**Objet : Dossier définitif AEP de
VOLONNE: définition des périmètres de
protection. 2eme version.**

Champ captant du Vançon

RAPPORT DEFINITIF

Hydrogéologue agréé en matière d'hygiène publique pour le département des Alpes de Haute Provence

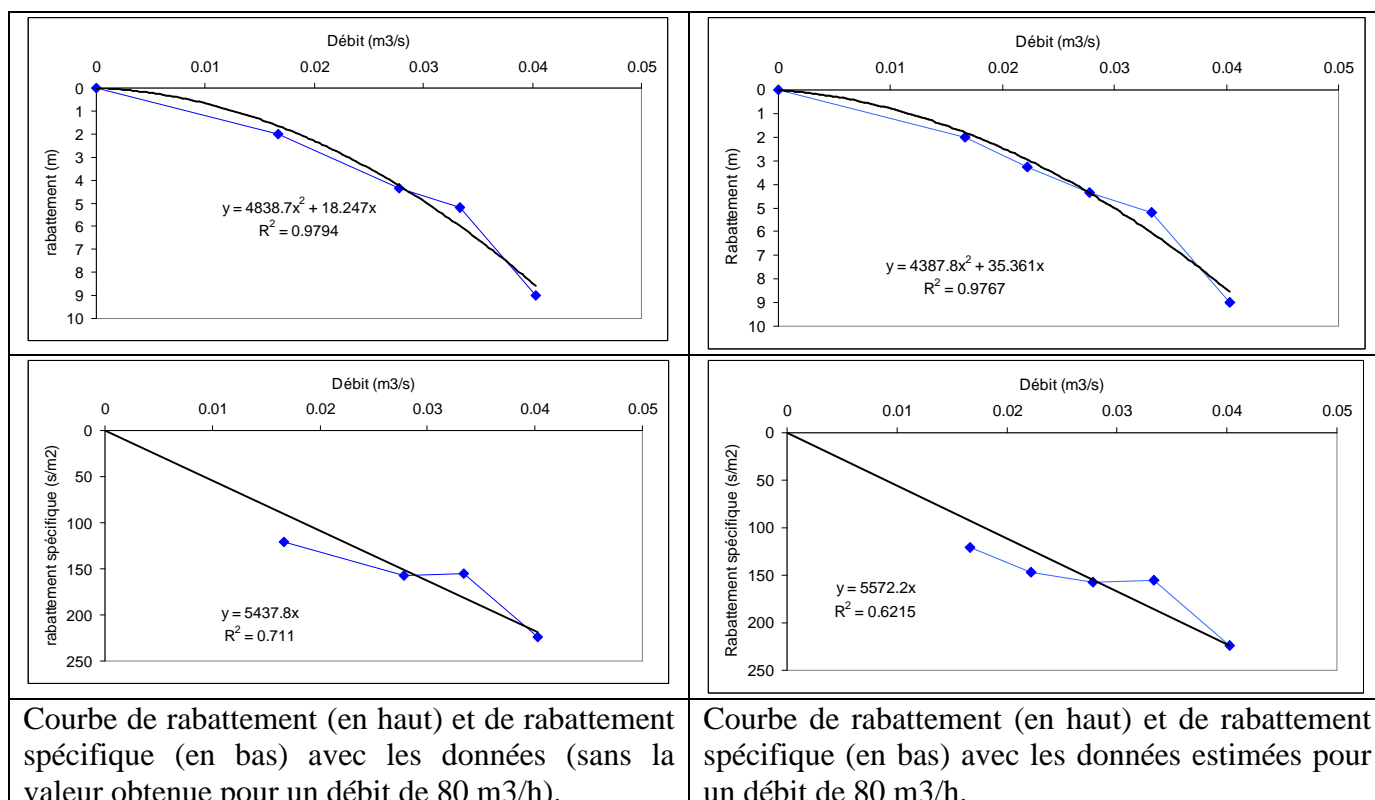
La courbe caractéristique, rabattement = f(débit), ainsi que la courbe de rabattement spécifique ont été reportées avec (figure de droite) et sans (figure de gauche) la valeur douteuse obtenue pour $Q = 80$ m³/heure, sur les figures ci-dessous.

Que l'on considère ou non la mesure à 80 m³/h, les courbes montrent une concavité marquée, comme en témoigne l'ajustement parabolique. Par ailleurs, alors que le niveau statique de l'eau est situé 20 mètres au-dessus de l'imperméable, il est important de noter l'importance du rabattement pour 120 m³/h par exemple, qui s'élève à plus de 5 mètres.

Le coefficient quadratique est élevé (entre 4 000 et plus de 5 000 selon le type de données utilisé). Ce résultat non évoqué par le Burgeap indique que les performances du puits sont à surveiller et il existe un risque de colmatage.

limiter le risque de dégradation des ouvrages. Aussi, compte tenu des caractéristiques mesurées sur le nouvel ouvrage de Volonne, et compte tenu de la dégradation des performances du forage utilisé entre 2004 et 2011, j'attire l'attention de la commune sur le risque important de dégrader le nouvel ouvrage par un pompage à débit excessif.

Contamination par des déjections de chevaux près du nouveau forage.

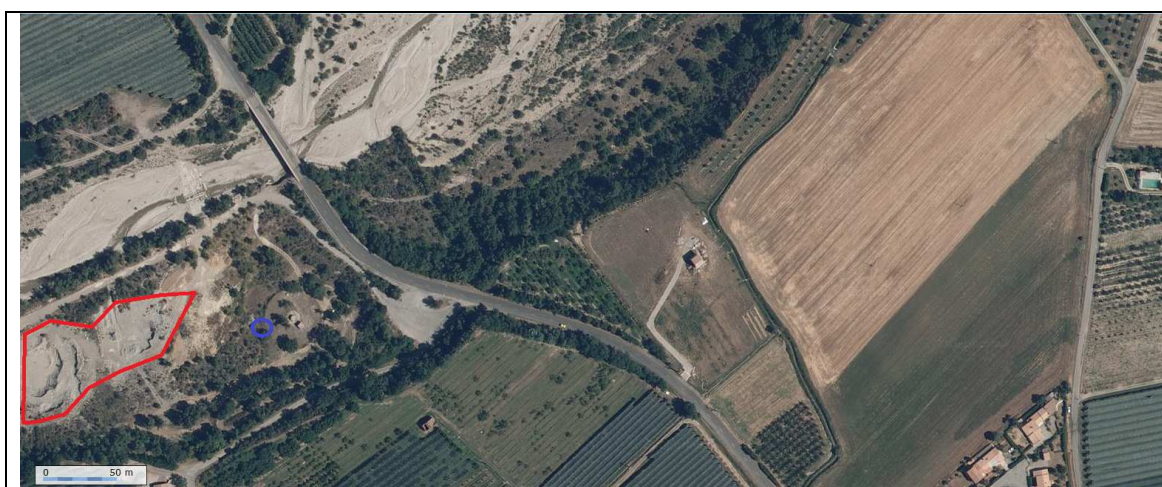
D'une part des déversements accidentels de graisses au voisinage immédiat du forage, mais surtout de nombreuses déjections animales liées au passage fréquent de chevaux à proximité du forage. Ceci constitue probablement la source des contaminations fécales constatées épisodiquement dans les eaux pompées.

Par ailleurs, une carrière jouxte les environs immédiats du nouveau forage. Cette carrière est actuellement utilisée partiellement de décharge sauvage, générant un risque important pour la qualité des eaux pompées. Le passage des animaux doit être interdit dans ce secteur contigu au forage car la ressource est très fragile du fait de la nature très grossière des matériaux de surface. Les matériaux extraits ne sont autre que ceux mis en place par EDF pour la rectification de la vallée du Vançon. Il s'agit donc du matériau aquifère. Certes cette décharge est située en aval du puits, mais sa forte proximité permet de craindre un effet négatif lors des pompages du fait du cône de dépression. Cette activité peut avoir des conséquences négatives sur la qualité des eaux, mais aussi sur la production de particules fines susceptibles de colmater le puits.

Il convient d'interdire tout accès et toute utilisation de l'ancienne décharge. Les surfaces devront être stabilisées et végétalisées.

Visualisation de la zone des 200 mètres autour des ouvrages, proposée par C. Rousset.

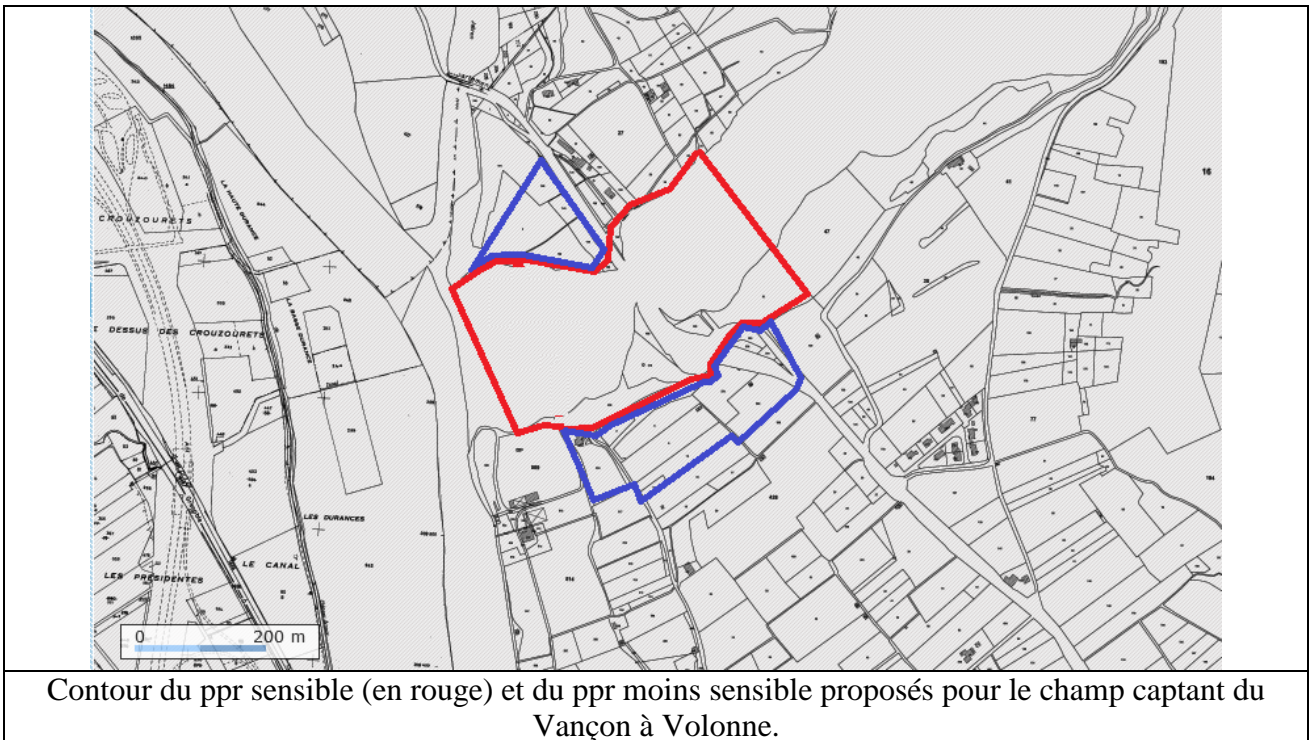
Lors de la précédente intervention d'hydrogéologue agréé, Monsieur Claude Rousset avait proposé une protection rapprochée sur un rayon de 200 mètres centrée sur le champ captant. Cette distance pourrait être retenue comme ordre de grandeur pour le contour du ppr.
